Nr referencyjny: OZ-092/6/IP-9/2019

*dotyczy: postępowania prowadzonego w trybie przetargu nieograniczonego na roboty budowlane o wartości przekraczającej kwoty określone w przepisach wydanych na podstawie art. 11 ust. 8 ustawy - Prawo zamówień publicznych, pod nazwą „Poprawa dostępu do portu w Szczecinie w rejonie Kanału Dębickiego”.*

przekrój 2 - 2 (przęsło)  
skala 1:25

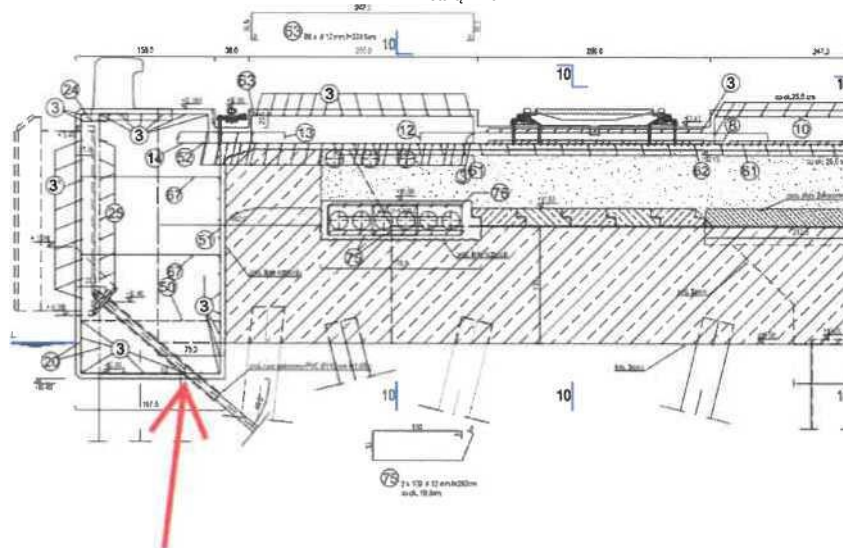
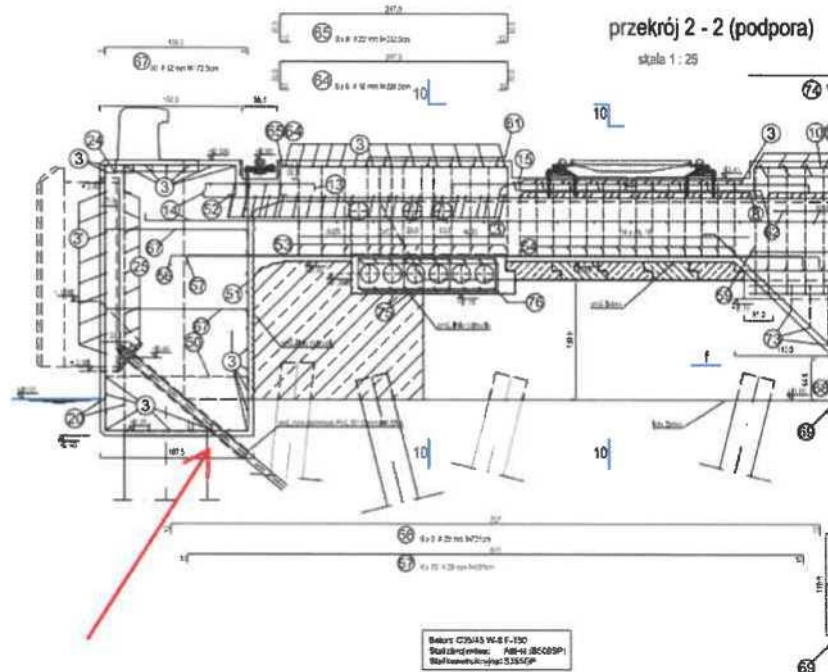
Nab. Czeskie - Przekrój 2-2 rys. WH-04 i WH-05: prosimy o wskazanie na planie robót katarowych oraz w przedmiarze robót zaznaczonych mikropali kotwiących.

Rysunek WH-04 oraz WH-05 dotyczą zbrojenia nadbudowy nabrzeża. Lokalizacja, rozstaw kotew gruntowych została pokazana na rysunku WH-02 Plan robót kafarowych oraz na rysunkach projektu budowlanego BH-06.1 do BH-06.5 – Przekroje projektowane, gdzie dokładnie zaznaczono lokalizację kotew w przekroju nabrzeża.
